**Verslag huishoudelijke elektrische installatie op laagspanning en zeer lage spanning****Algemeen:**

Referentie: 008-20260324-04	Datum controle: 24/03/2026
Keurder: 008

Eigenaar:	Jean pierre blocken	EAN-code:	Onbekend
Adres installatie:	Grote Lindestraat 5, 3500 - Hasselt	Nummer teller(s):	57073837
		Distributienetbeheerder installatie:	Fluvius
Datum uitvoering installatie:	<input checked="" type="checkbox"/> Vóór 01/10/1981 <input type="checkbox"/> Tussen 01/10/1981 en 01/06/2020 <input type="checkbox"/> Vanaf 01/06/2020		
Type:	<input checked="" type="checkbox"/> Wooneenheid <input type="checkbox"/> Niet-huishoudelijk <input type="checkbox"/> PV <input type="checkbox"/> Batterij <input type="checkbox"/> Laadpaal

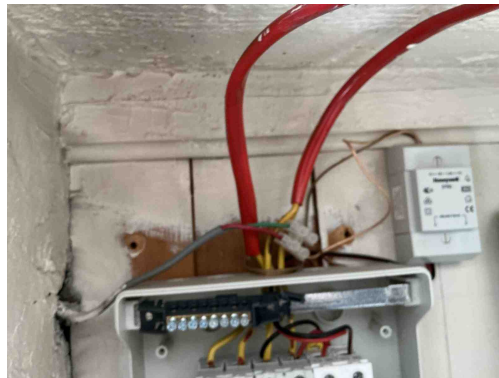
T21 - Het elektrisch materieel is niet geplaatst volgens de voorschriften van de fabrikant/ regels van goed vakmanschap . (Boek 1: 1.4.1.3)

Opmerking: Oa ophangingsvijzen niet afgedekt bord 1, contactdoos niet geschikt voor de toepassing kelder, ...

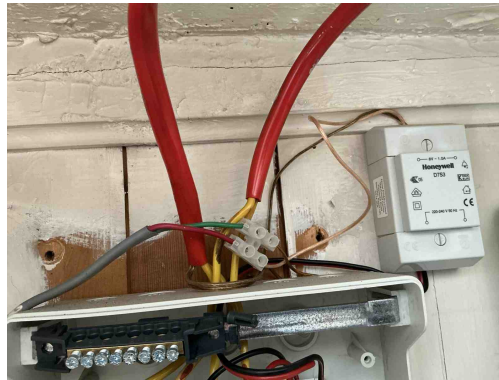
C21 - Het gebruik van geleiders van het type VOB, zonder bijkomende afscherming is niet toegestaan (Boek 1: 5.2.9.6).

Opmerking: Oa boven bord 1, badkamer

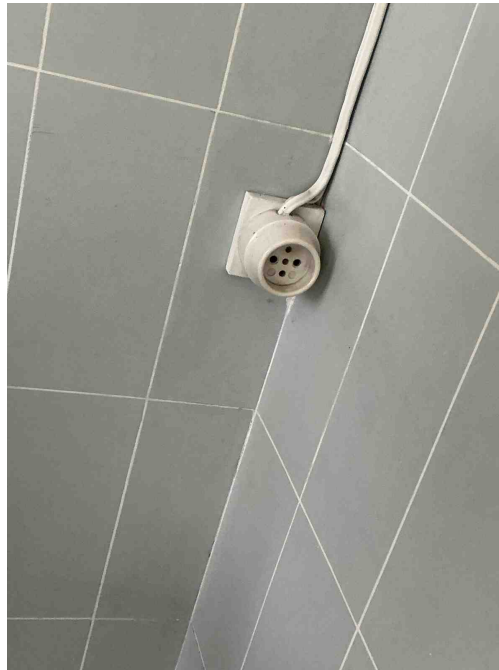
T11 - De contactdozen waarvan de toegekende stroomsterkte maximaal 16A en de toegekende spanning maximaal 250V bedraagt en niet bedoeld zijn voor de voeding van een of meerdere verbruikstoestellen voor een specifiek doel en niet geplaatst zijn in of op schakel- en verdeelborden, beschikken niet of IPXX-D (incl. gemeenschappelijke delen residentieel geheel) (Boek 1: 4.2.2.3/5.3.5.2).

Opmerking: Oa living,keuken,eetkamer,...

D16 - Er is geen ondergeschikte diff. van max. 30 mA geplaatst voor de beveiliging van de contactdozen niet bestemd voor de voeding van vaste of vast opgestelde toestellen en machines (incl. gemeenschappelijke delen residentieel geheel) (Boek 1: 4.2.4.3).

Opmerking: Oa living,keuken,eetkamer,...

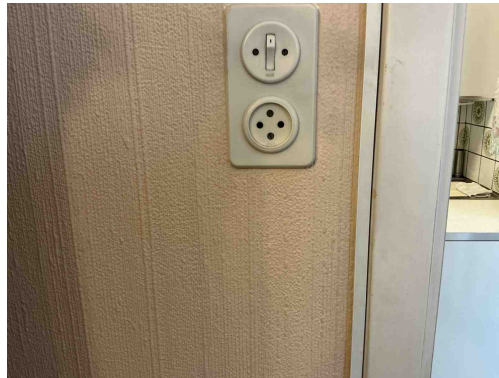
T11 - De contactdozen waarvan de toegekende stroomsterkte maximaal 16A en de toegekende spanning maximaal 250V bedraagt en niet bedoeld zijn voor de voeding van een of meerdere verbruikstoestellen voor een specifiek doel en niet geplaatst zijn in of op schakel- en verdeelborden, beschikken niet of IPXX-D (incl. gemeenschappelijke delen residentieel geheel) (Boek 1: 4.2.2.3/5.3.5.2).

D16 - Er is geen ondergeschikte diff. van max. 30 mA geplaatst voor de beveiliging van de contactdozen niet bestemd voor de voeding van vaste of vast opgestelde toestellen en machines (incl. gemeenschappelijke delen residentieel geheel) (Boek 1: 4.2.4.3).

Opmerking: Oa living,keuken,eetkamer,...

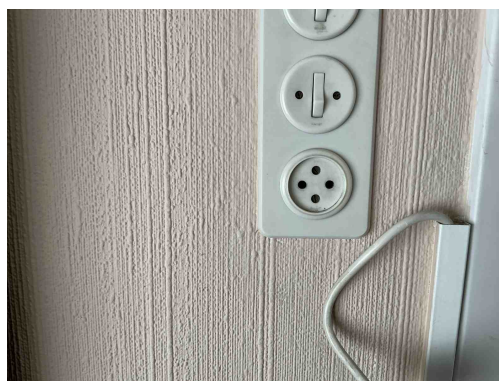
T11 - De contactdozen waarvan de toegekende stroomsterkte maximaal 16A en de toegekende spanning maximaal 250V bedraagt en niet bedoeld zijn voor de voeding van een of meerdere verbruikstoestellen voor een specifiek doel en niet geplaatst zijn in of op schakel- en verdeelborden, beschikken niet of IPXX-D (incl. gemeenschappelijke delen residentieel geheel) (Boek 1: 4.2.2.3/5.3.5.2).

D16 - Er is geen ondergeschikte diff. van max. 30 mA geplaatst voor de beveiliging van de contactdozen niet bestemd voor de voeding van vaste of vast opgestelde toestellen en machines (incl. gemeenschappelijke delen residentieel geheel) (Boek 1: 4.2.4.3).

Opmerking: Oa living,keuken,eetkamer,...

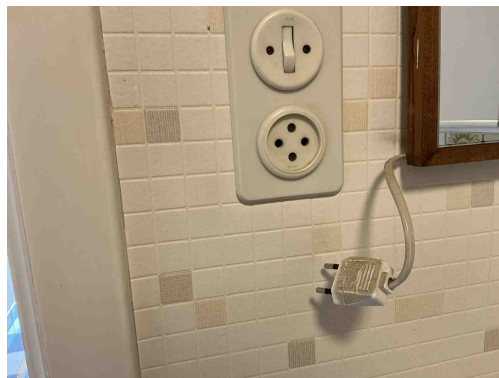
T11 - De contactdozen waarvan de toegekende stroomsterkte maximaal 16A en de toegekende spanning maximaal 250V bedraagt en niet bedoeld zijn voor de voeding van een of meerdere verbruikstoestellen voor een specifiek doel en niet geplaatst zijn in of op schakel- en verdeelborden, beschikken niet of IPXX-D (incl. gemeenschappelijke delen residentieel geheel) (Boek 1: 4.2.2.3/5.3.5.2).

D16 - Er is geen ondergeschikte diff. van max. 30 mA geplaatst voor de beveiliging van de contactdozen niet bestemd voor de voeding van vaste of vast opgestelde toestellen en machines (incl. gemeenschappelijke delen residentieel geheel) (Boek 1: 4.2.4.3).

Opmerking: Oa living,keuken,eetkamer,...

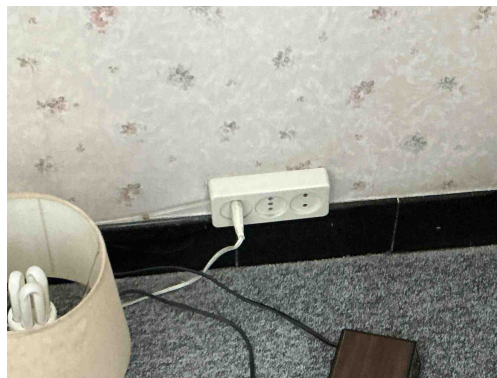
T11 - De contactdozen waarvan de toegekende stroomsterkte maximaal 16A en de toegekende spanning maximaal 250V bedraagt en niet bedoeld zijn voor de voeding van een of meerdere verbruikstoestellen voor een specifiek doel en niet geplaatst zijn in of op schakel- en verdeelborden, beschikken niet of IPXX-D (incl. gemeenschappelijke delen residentieel geheel) (Boek 1: 4.2.2.3/5.3.5.2).

D16 - Er is geen ondergeschikte diff. van max. 30 mA geplaatst voor de beveiliging van de contactdozen niet bestemd voor de voeding van vaste of vast opgestelde toestellen en machines (incl. gemeenschappelijke delen residentieel geheel) (Boek 1: 4.2.4.3).

Opmerking: Oa living,keuken,eetkamer,...

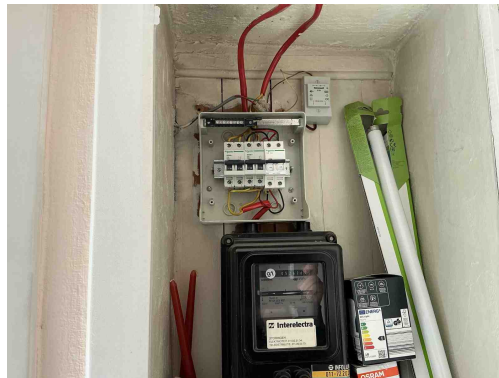
C38 - Het gebruikte kabeltype (snoerkabel) voldoet niet aan de specificaties die van toepassing zijn op voedingsleidingen voor vaste installatie (Boek 1: 1.4.2.1, 5.2.6.2).

Opmerking: Oa eetkamer
